Název a evidenční číslo Stavby: III/2722 Semice, rekonstrukce Název stavebního objektu/provozního souboru (SO/PS): Rekonstrukce silnice III/2722 - investice kraje	Číslo SO/PS / / číslo Změny SO/PS: 101/7	Číslo ZBV: 17
---	---	-------------------------

Změnový list

Změna: doměrky

Změna: nedočerpaná položka, uliční vpust

VÝKRES Č.: 8 / 16

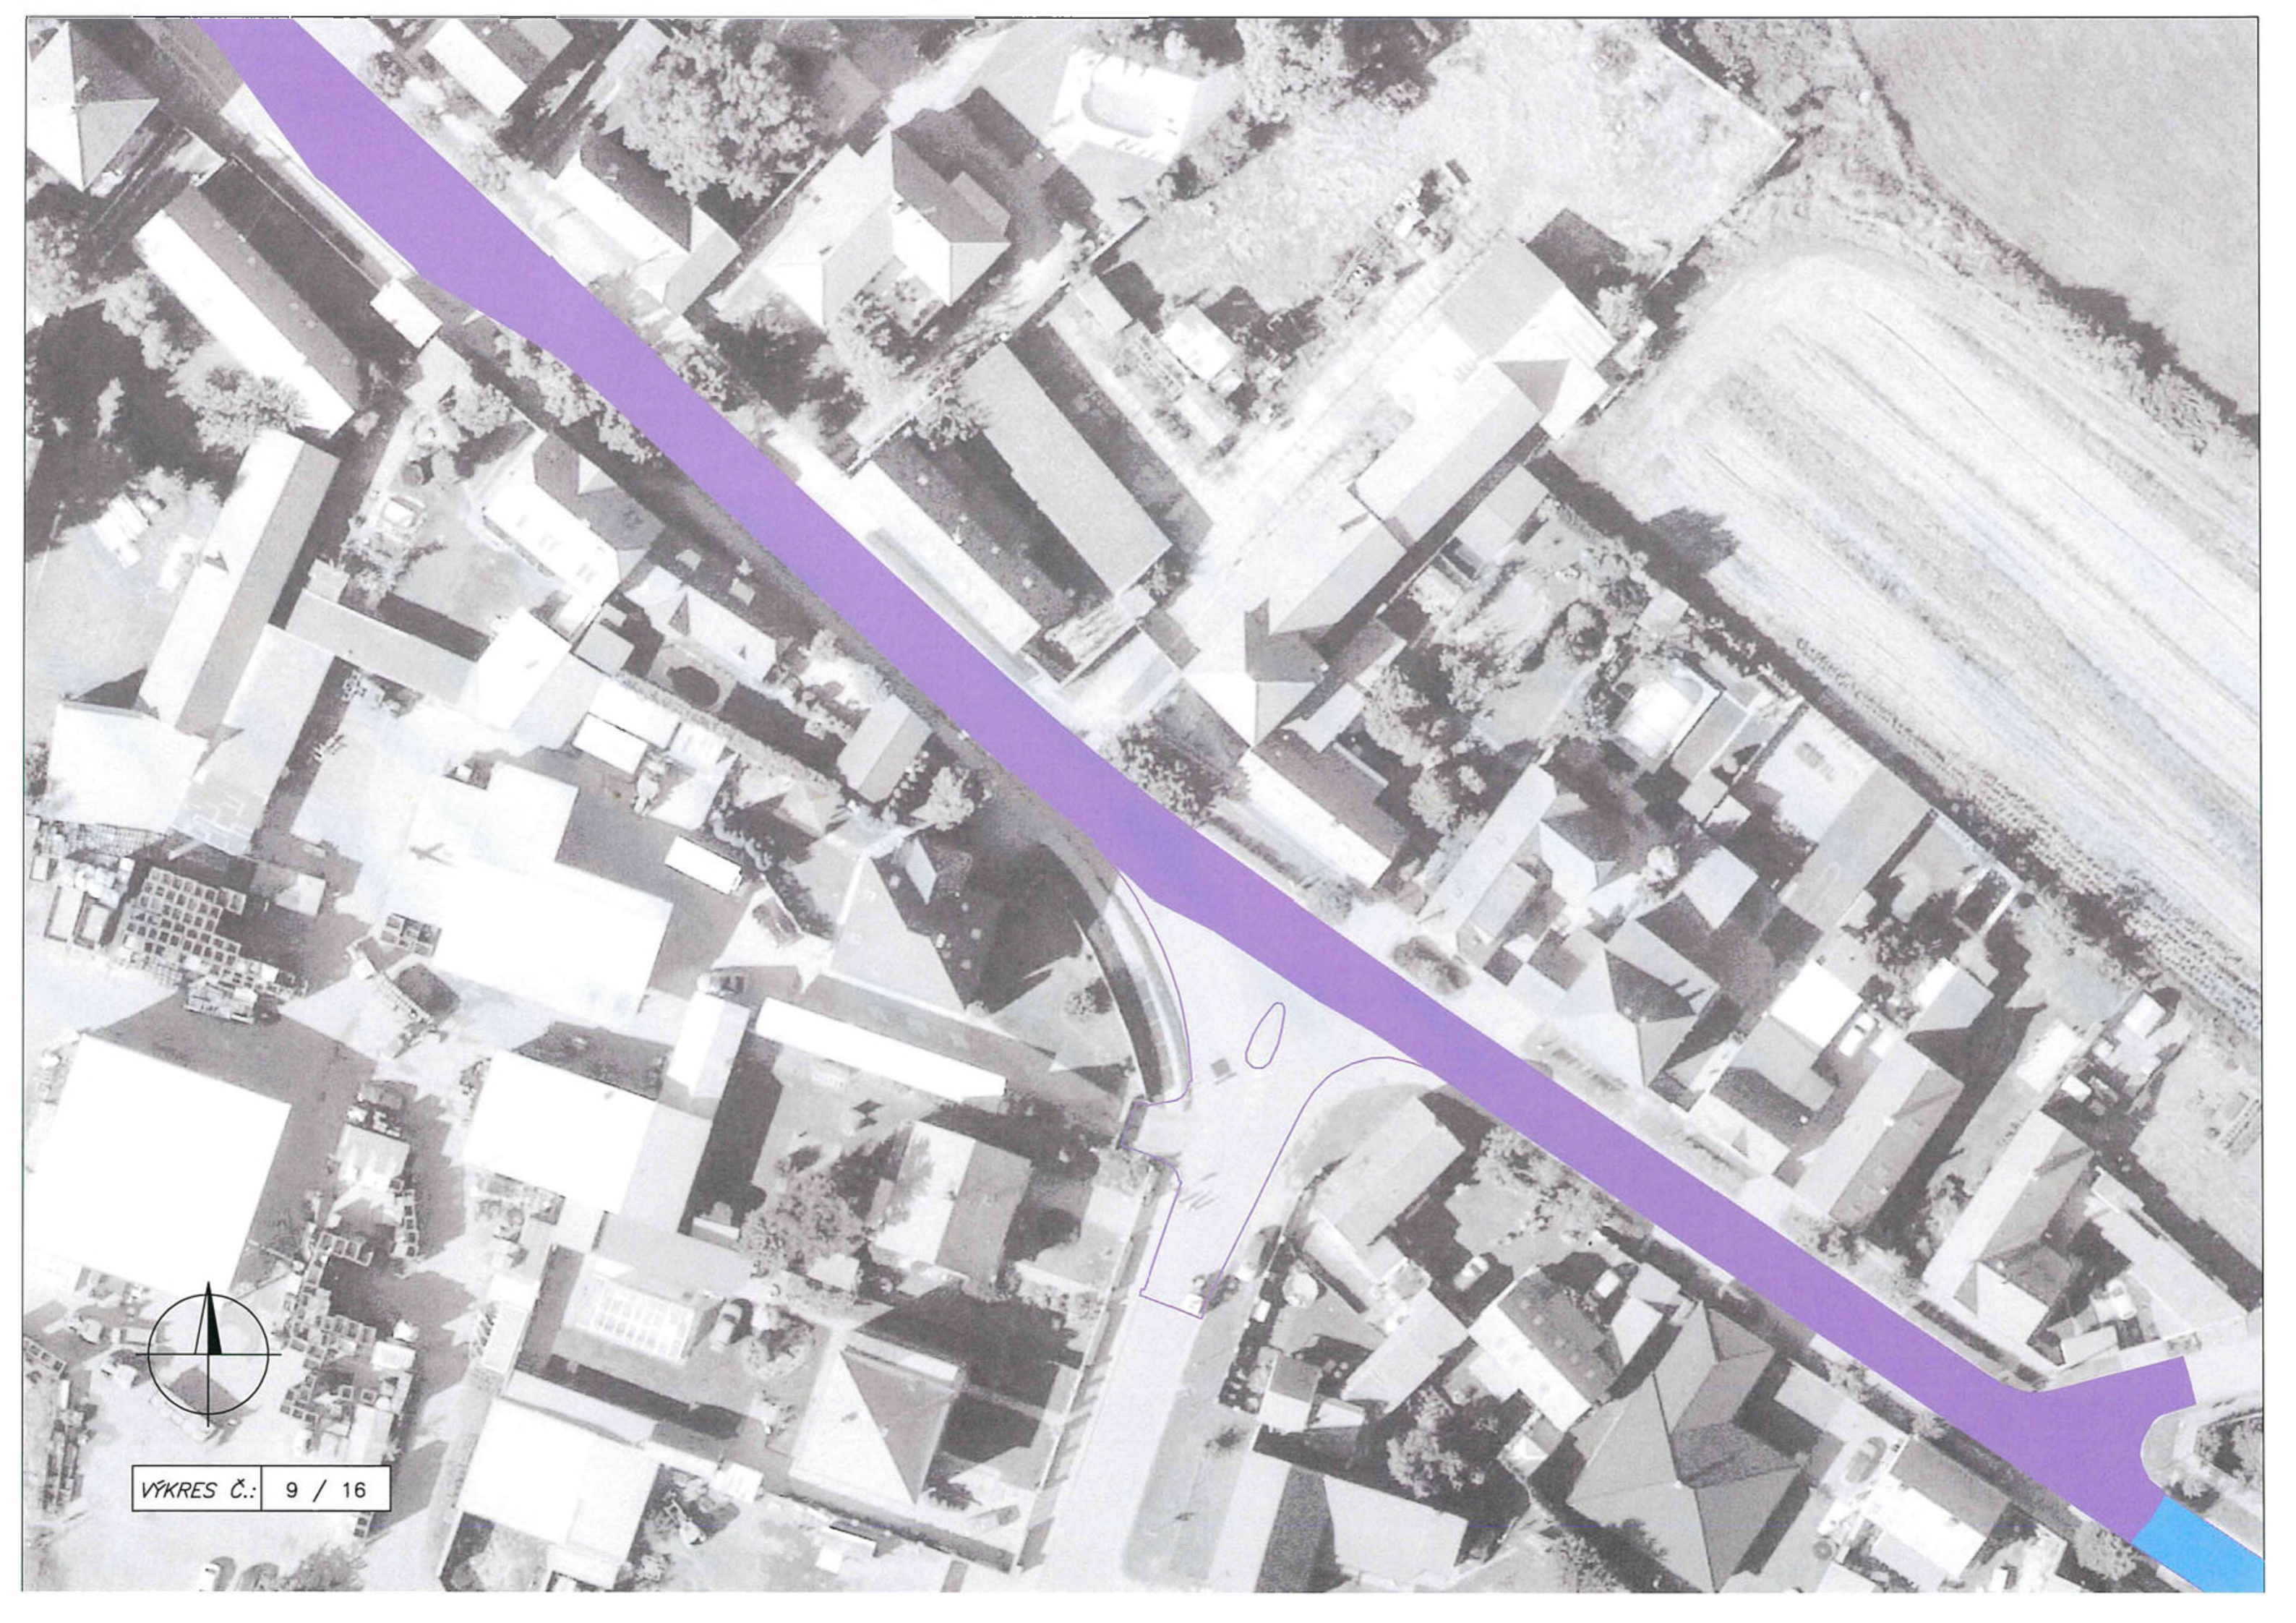
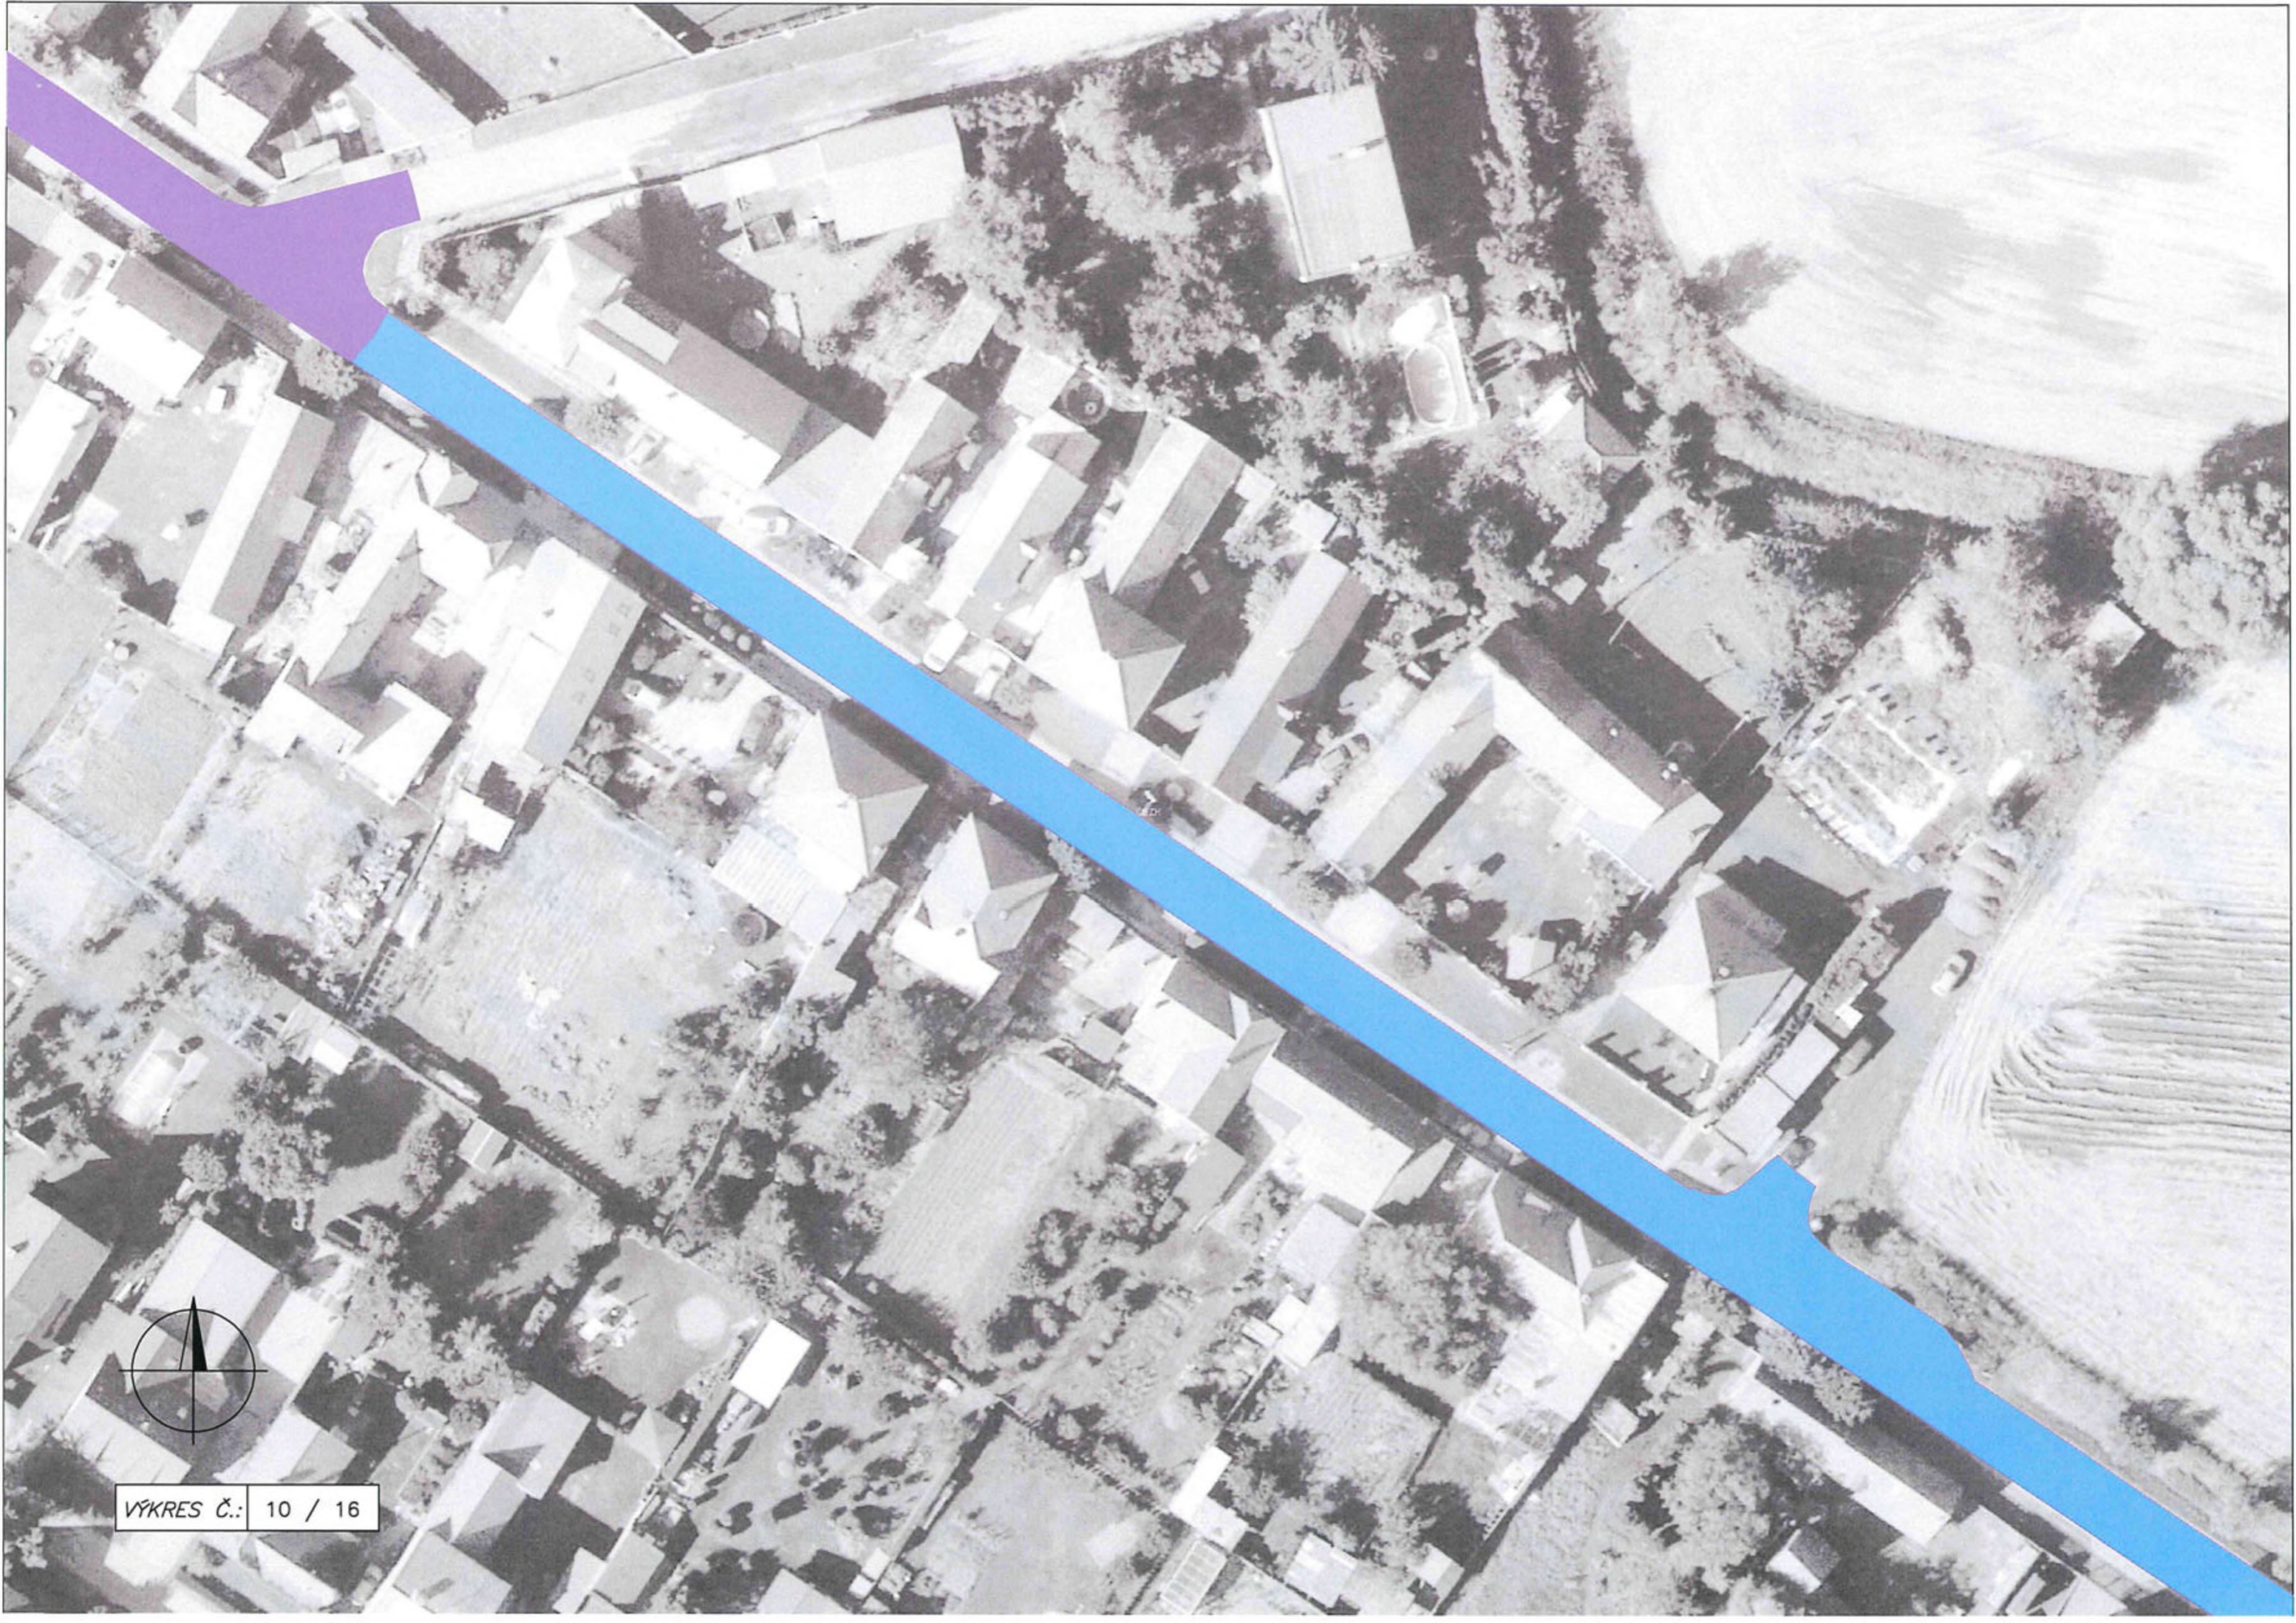
V průběhu realizace stavebního objektu došlo ke změnám výměr množství jednotlivých položek na základě skutečně provedených prací. Jedná se o tzv. doměrky na dotčených položkách, jejichž skutečné množství je doloženo geodetickým zaměřením (doklad č. 8 a 9), které je součástí dokumentace této ZBV.

Věc: Oznámení o skutečně provedených výměrách SO 101 Rekonstrukce silnice III/2722

Po provedení silničních obrubníků a kompletní pokládky asfaltových hutněných vrstev na výše uvedeném stavebním objektu bylo zjištěno, že skutečně provedené výměry asfaltových vrstev, obrubníků, přídlažby a zálivek neodpovídají výměrám uvedených v soupise prací Zadávací dokumentace. Daná nepřesnost vznikla nepřesnými podklady pro výměru povrchu vozovky silnice III/2722 v místě sjezdů, křižovatek a napojení na stávající komunikace.

Celková plocha ACO u vozovky s plnou konstrukcí = 7 715 m²

Celková plocha ACO u vozovky s recyklací za studena = 13 290 m²
